改善箇所説明①

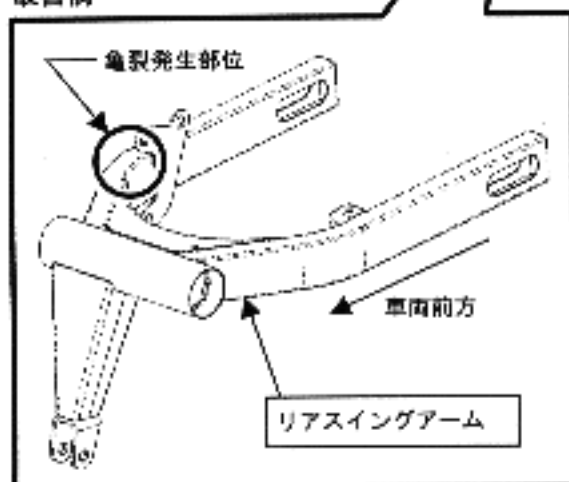
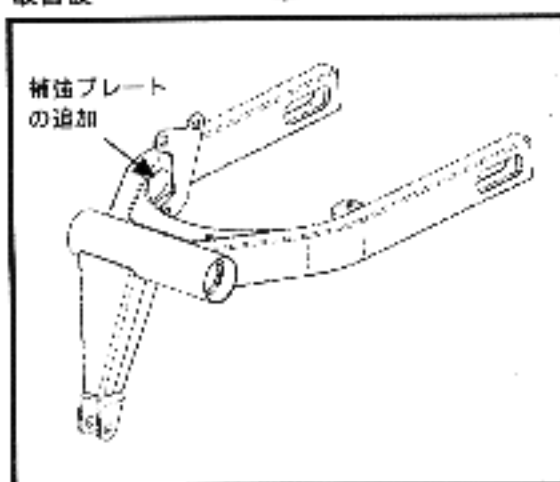
基準不適合箇所

緩衝装置のリアスイングアームにおいて、溶接部の強度が不十分なため、そのままの状態で使用を続けると、当該溶接部に亀裂が生じ、走行安定性を損なう恐れがある。

改善内容

全車両、当該リアスイングアームを対策品と交換する。

対策品は従来品に対し、ピボット回りに補強プレートが追加されている。
